# 発電用原子炉施設に係る特定機器の 設計の型式証明申請 [MSF-28P型・MSF-76B型]

## 指摘事項への回答

2023.9.25

三菱重工業株式会社

### ● MCNPコードの適用妥当性確認について : MSF-28P型

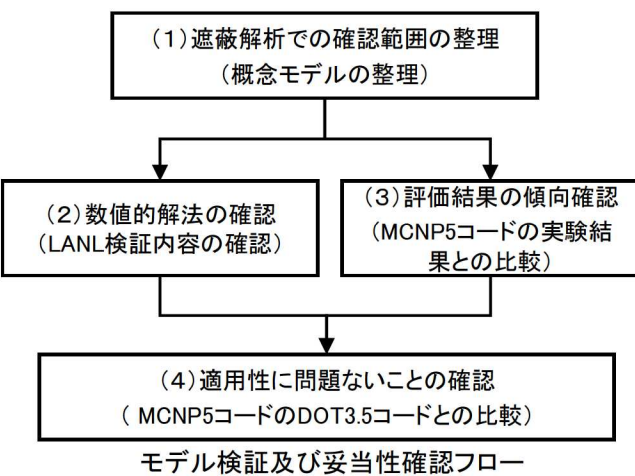
[MSF-28P型及びMSF-76B型] 遮蔽評価におけるMCNPコードの適用性について、「原子力発電所敷地内での輸送・貯蔵兼用乾式キャスクによる使用済燃料の貯蔵に関する審査ガイド」に則して説明すること。

MCNP5コードの適用妥当性について、特定兼用キャスクに対するMCNP5コードの適用性について、MCNP5コードによる線量当量率分布の評価値は測定値の分布の傾向に対して良い一致を示し、許認可で認められたDOT3.5コードを用いた保守的な手法に基づく線量当量率評価値と同等の結果となることを示すことで説明する。なお、MCNP5コードを用いた遮蔽解析結果の妥当性については、統計指標の確認結果を示すとともに、正確性についてはMSF-28P型に対するMCNP5コードでの遮蔽解析において放射線の挙動が物理的に正しいことを説明する方針とする。

原子力学会標準「シミュレーションの信頼性確保に関するガイドライン:2015」のモデル検証及び妥当性確認方法を参考に、(1)遮蔽解析での確認範囲の整理、(2)数値的解法が検証されていることの確認、(3)MCNP5コードを用いた線量当量率評価値と測定値の比較による評価傾向の確認、(4)既認可で認められたDOT3.5コードを用いた保守的な評価手法に基づく特定兼用キャスクでの線量当量率の評価値との比較による同等性の確認を行った。

(1)から(3)の確認結果に加え、型式証明での遮蔽解析条件は、(4)で確認したMCNP5コードの保守的な条件設定を踏襲しており、保守性を有する解を得ることができる。以上より、本申請の遮蔽解析にMCNP5コードを適用することは妥当であると判断した。

### 指摘事項(No.6)

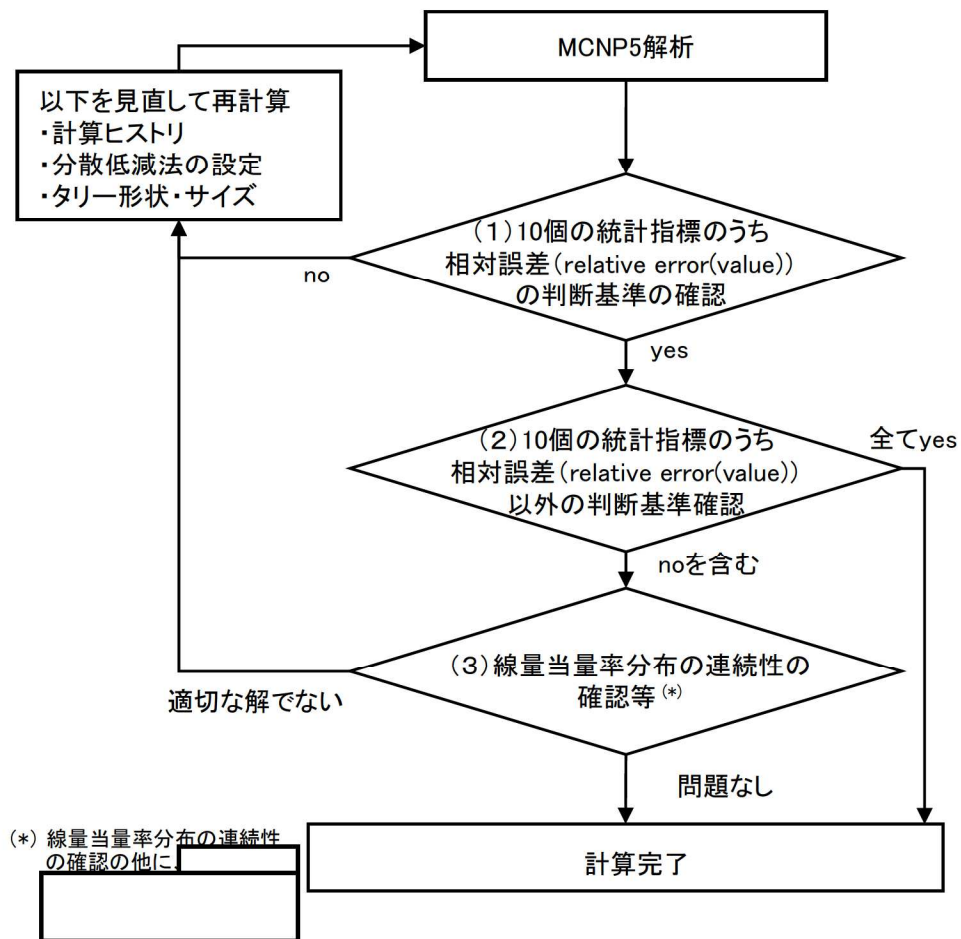
[MSF-28P型及びMSF-76B型] MCNP5コードによる線量当量率の計算が適切に行われたと判断する過程について、10個の統計指標を満足しない場合を含めより詳細に説明すること。
